# PARALLELEØPDRAG om "SUNDHOLM SYD"

## Bedømmelseskomiteéns vurdering og anbefalinger

OKTOBER 2009  
Københavns Kommune  
Økonomiforvaltningen  
Teknik- og Miljøforvaltningen

Aksonometri af Bertelsen & Schevings forslag til bebyggelsesstruktur. Bygningerne ligger som strøet omkring Fabrikken for kunst og design. Mellem bygninger er arealerne opdelt til forskellige formål.

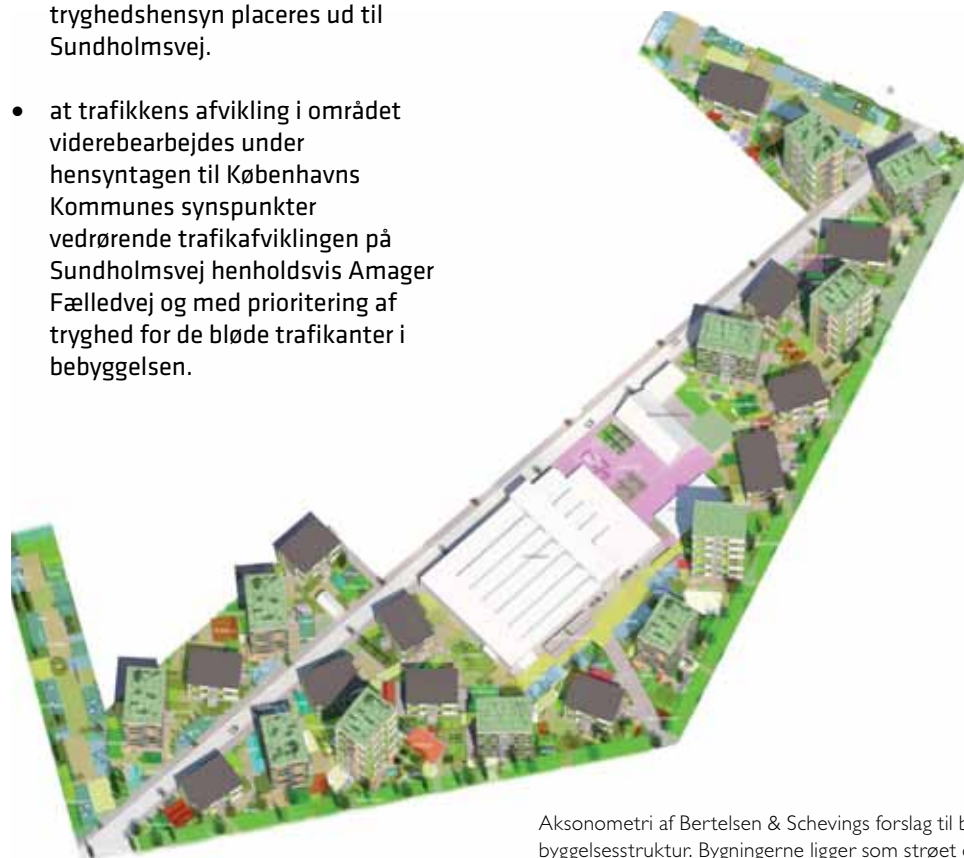
Forslaget opererer med en bebyggelsesprocent på 112 og en gennemsnitlig friarealprocent på 39 indenfor projektområdet. Altså den laveste friarealprocent af de 3

forslag uanset, at punkthusbebyggelsen og bygningshøjderne bl.a. er motiveret ud fra ønsket om så lille et 'fodaftryk' som muligt. Det er imidlertid problematisk i forhold til rammerne Forslag til Kommuneplan09.

Det nuværende forslag, hvor Almen Bolig+ er fordelt udover hele grunden, anses derfor hverken etapeopdelingsmæssigt eller driftsøkonomisk hensigtsmæssigt.

- at bebyggelsen overholder kommuneplanens rammer til bebyggelsestæthed, max etagehøjde og friarealprocent.
- at bebyggelsen holder sig inden for projektområdets grænser.
- at parkeringsnormen overholdes inden for projektområdets grænser.
- at bebyggelsen har en klar etapeopdeling, som giver hver etape en bærende struktur, der kan stå alene, og som gør dele af projektet realiserbart indenfor en overskuelig periode.
- at etapeopdelingen tager højde for, at Almen Bolig+ gerne skal stå i en samlet struktur på grunden.
- at den overvejende del af Almen Bolig+enhedernes friarealer udlægges som havearealer til de enkelte lejermål.
- at Almen Bolig+bebyggelserne af energihensyn skal være minimum 8-10 boliger pr. enhed.

- at en pladsdannelse etableres syd for Kulturfabrikken for at skabe den bedste åbenhed mod Hørgården.
- at børneinstitutionen af tilgængeligheds- og tryghedshensyn placeres ud til Sundholmsvej.
- at trafikens afvikling i området videregøres under hensyntagen til Københavns Kommunes synspunkter vedrørende trafikafviklingen på Sundholmsvej henholdsvis Amager Fælledvej og med prioritering af tryghed for de bløde trafikanter i bebyggelsen.

Tanja Jordans forslag, set fra sydøst.

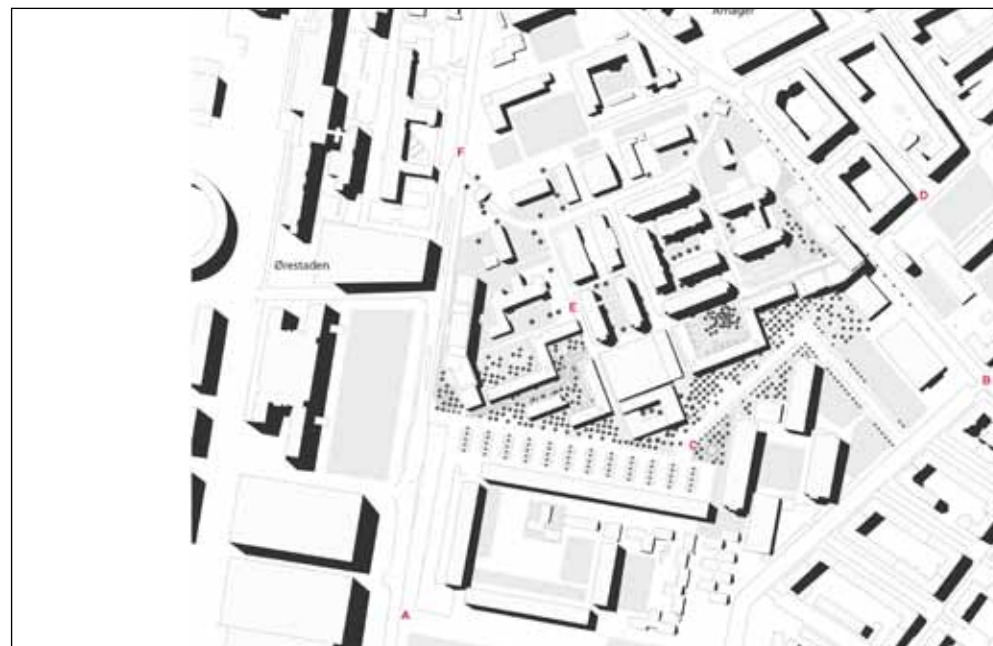
På samme måde ender bebyggelsesplanen med at vende sig lidt ind imod sig selv, og der bliver aldrig for alvor igennem boligblokkene skabt en relation til hverken Sundholm eller Hørgården. Samlet set bliver 'campus-begrebet' derfor lidt et postulat, der lover åbenhed og sammenhæng, men ikke for alvor formår at række udover grundens afgrænsninger. Den nye identitet, der i programmet efterspørges, synes derfor heller ikke opnået.

Kulturfabrikken har ikke fået tilført nye kvaliteter, men er derimod blevet pakket ind i bygninger, hvilket fratager den en del af dens mange muligheder for at være en tilgængelig dynamo i området. Forslaget har på den måde ikke lyttet særligt intenst til de synspunkter omkring Kulturfabrikken, der fremkom på workshopen før sommer.

Forslaget ligger indenfor rammerne i Forslag til Kommuneplan09, dog er enkelte bygninger på 7 etager ud over rammerne. Det er uklart, om forslaget overholder parkeringsnormen, da det præcise antal boliger ikke specificeres. Endvidere er det problematisk, at forslaget går væsentligt udover projektområdet, da man ikke kan tage en sådan aftale med Hørgården for givet.

En videre bearbejdning burde desuden udarbejde rammer for hvordan friarealerne opdeles i private haver, samt arbejde mod flere udadvendte funktioner.

Plan af Vandkunstens forslag, som er udformet som en perforeret boligslange, der danner forskellige rum.

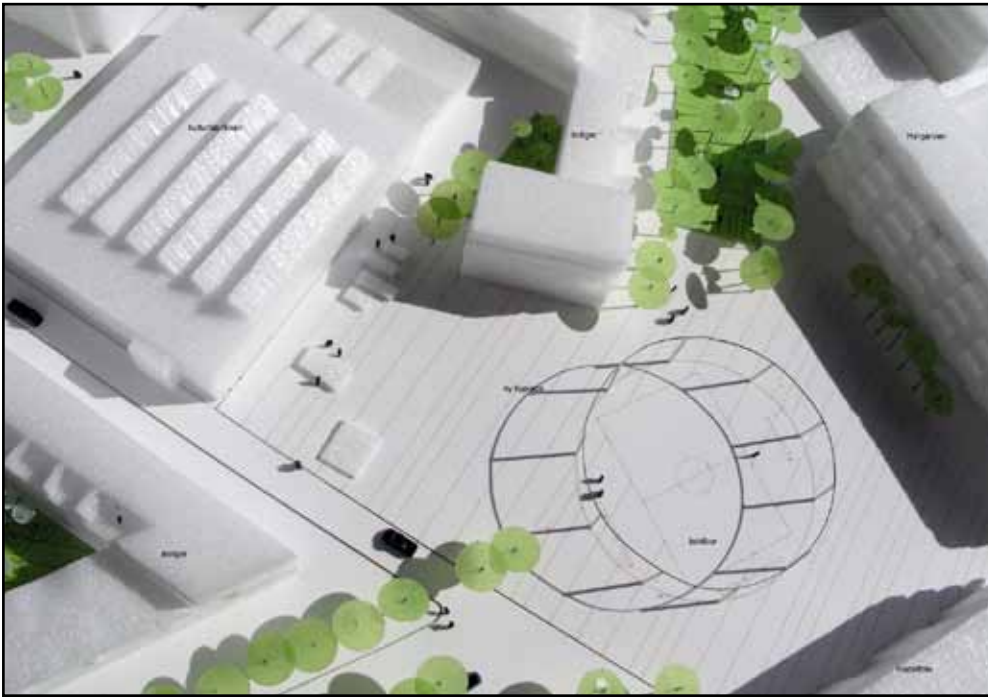
Det er uklart hvordan disse forskellige zoner afgrænses, d.v.s. hvor man kan tillade de lokale teenagere og sundholms beboere at sive ind og tage ophold. Er dette spørgsmål ikke er afklaret på forhånd, er det sandsynligt, det vil ske i form af aflåselige hegn og låger om alt, der ikke er heloffentligt, kort tid efter de første nye beboere er flyttet ind.

Som ved Tanja Jordans projekt er det problematisk, at forslaget går væsentligt udover projektområdet, da man ikke kan tage en sådan aftale med Hørgården for givet. Endeligt er der trafikale problemer knyttet til en gennemkørende vej fra Amager Fælledvej til Sundholmsvej.

Parkeringsnormeringen for Almen Bolig+ er endvidere ikke helt overholdt og forudsætter et magelæg med Hørgården for at kunne dette. En videre bearbejdning burde desuden udarbejde rammer for hvordan friarealerne opdeles i private haver, samt arbejde mod flere udadvendte funktioner.
